平成 30 年 5 月 25 日
日本原子力発電株式会社

東海第二発電所 設置変更許可申請書の審査資料における
通常運転時の原子炉格納容器内床ドレンサンプへの流入量の単位記載について

6. 原子炉格納容器内の原子炉冷却材の漏えいの検出方法の明確化について(修正)

図1 ペDESTAL概要図

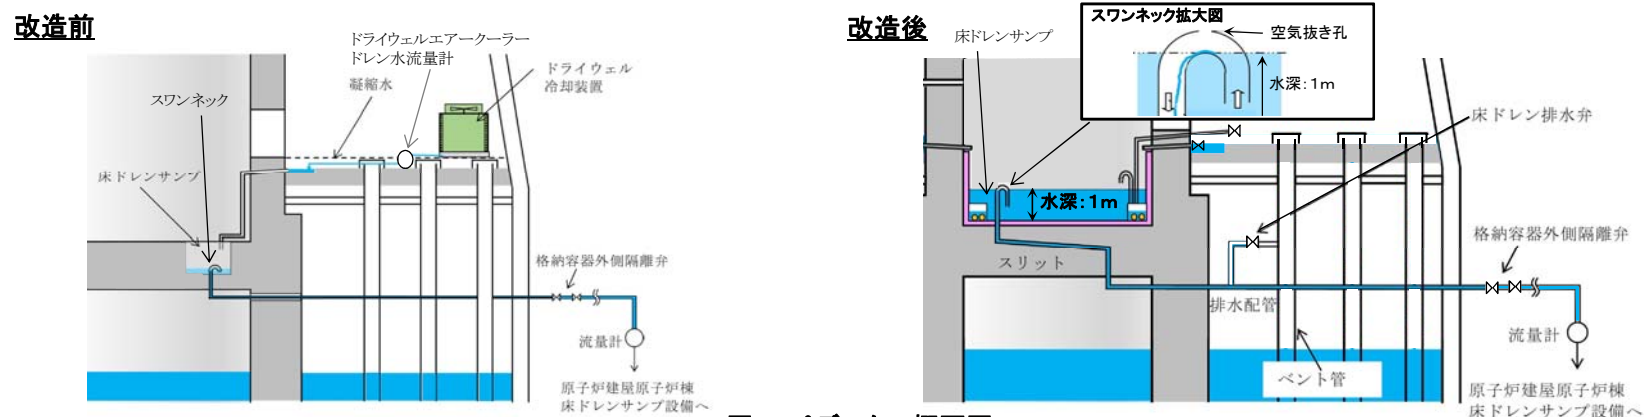
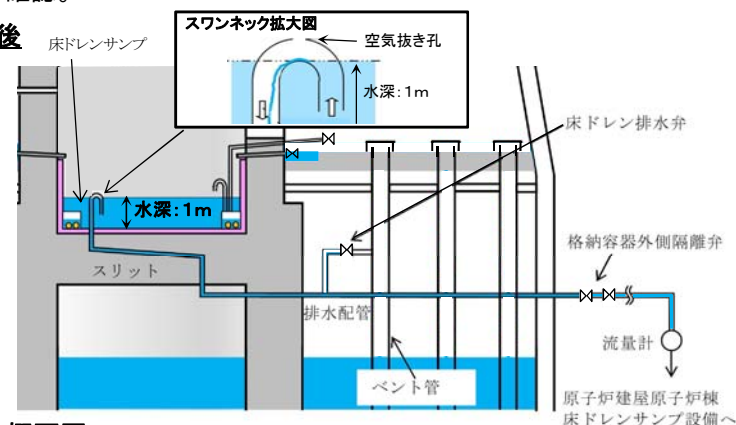
上記2. に記載した2つの審査資料(3つの添付資料)及び5月15日の審査会合資料において、通常運転時における原子炉格納容器の床ドレン配管からペDESTAL内へ流入する床ドレン水量の実測値の単位の記載が本来の記載とは異なっていることを確認した。

床ドレンに流入する水量が変更となるが、発生した床ドレン水がペDESTAL内の床ドレンサンプに常時流入し、スワソネックから原子炉建屋原子炉棟床ドレンサンプ設備へ排出されることは変わらない。これより、ペDESTAL内の水位が約1mに維持できるという結論には影響しない。

※2 通常運転時に発生するドライウェル内ガス冷却装置からの凝縮水量は約0.2～6.8m³/h(2004年4月30日～2011年3月11日実測値)

※2 通常運転時に発生するドライウェル内ガス冷却装置からの凝縮水量は約0.2~6.8L/h(2004年4月30日~2011年3月11日実測値)
